*FORUM AMICI DEL TERRITORIO*

Oggetto: Memorie aggiuntive, al Provvedimento Autorizzatorio Unico Regionale (PAUR) del Progetto per la costruzione ed esercizio di un impianto di produzione elettrica da fonte fotovoltaica, con potenza nominale pari a 5.950,00 KWN e potenza di picco (potenza moduli) pari a 6.894,72 KWP e delle relative opere ed infrastrutture connesse sito nel Comune di Cutrofiano (LE) denominato "Bardoscia 2". Pratica AU – Codice Pratica ZSAB815- Richiedente: OPDENERGY SALENTO 2 S.r.l..

(Figura 1. Tracciato originario canale Piscopio 1939 - Cartografia pubblicata dall'Ufficio di Guerra Statunitense, scala 1:50.000)

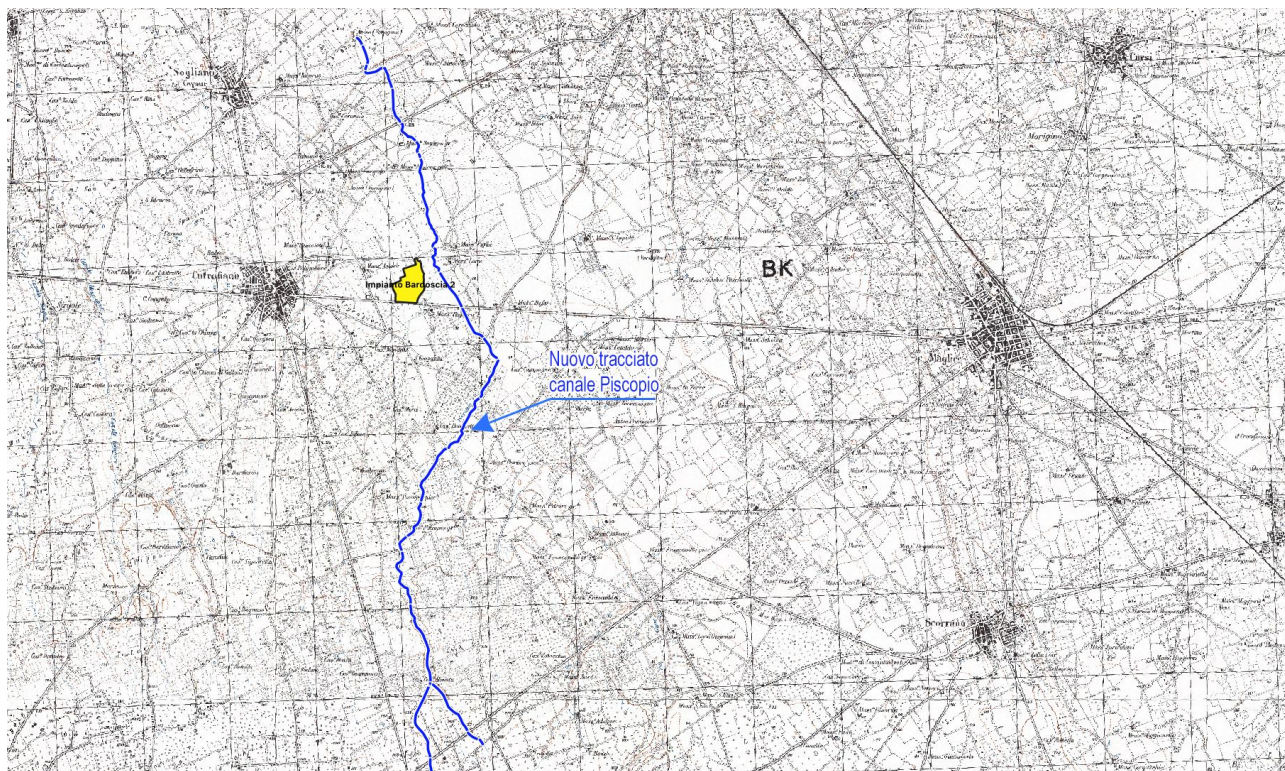
Ciò premesso, **possiamo affermare che il percorso del canale Piscopio in origine era diverso e che tra il 1939 (anno di revisione dei fogli cartografici, pubblicati nel 1941 dall'Ufficio di Guerra Statunitense) e il 1947 (anno in cui sono stati effettuati i voli su Cutrofiano, per acquisire le foto aeree utilizzate nell'elaborazione dei fogli dell'IGM, pubblicati nel 1948) è stato modificato nel nuovo tracciato, come lo conosciamo oggi (Figure 1,2 e 3).**

(Figura 5. Aree Tutate per legge)

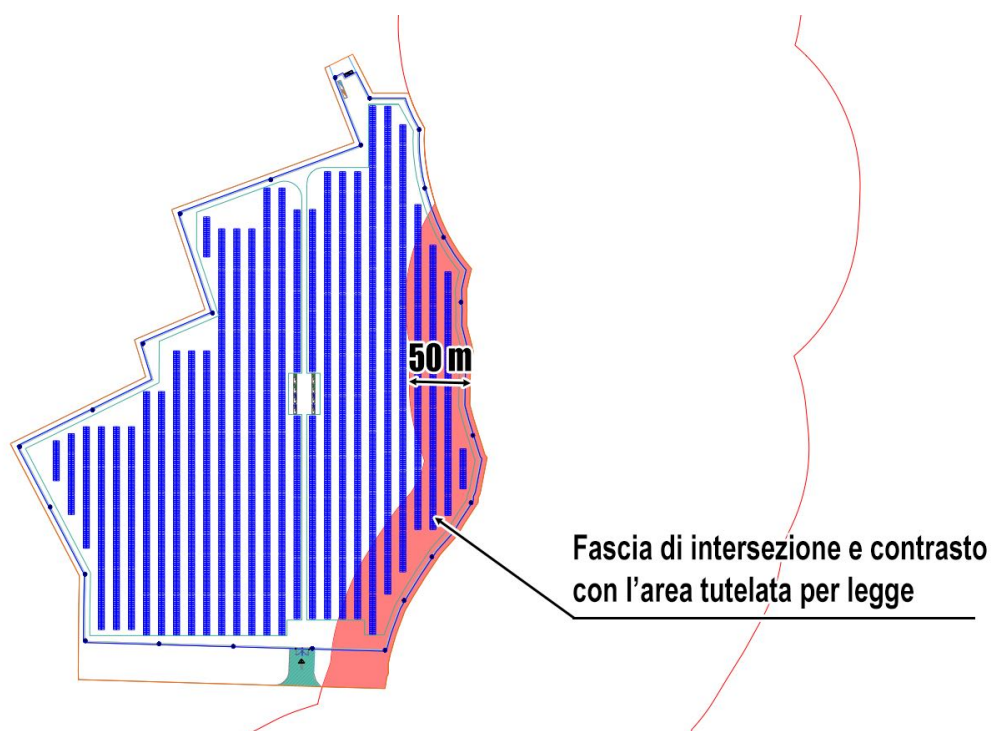
Per quanto sopra, si può desumere, che **il tracciato originario del canale Piscopio e la sua fascia di rispetto di 150 metri sono tutelati per legge, dall'art. 142, comma 1, lett. c, del D.lgs. 22 gennaio 2004, n. 42**, che prescrive:

c) i fiumi, i torrenti, i corsi d'acqua iscritti negli elenchi previsti dal testo unico delle disposizioni di legge sulle acque ed impianti elettrici, approvato con regio decreto 11 dicembre 1933, n. 1775, e le relative sponde o piedi degli argini per una fascia di 150 metri ciascuna;” (Figura 5).
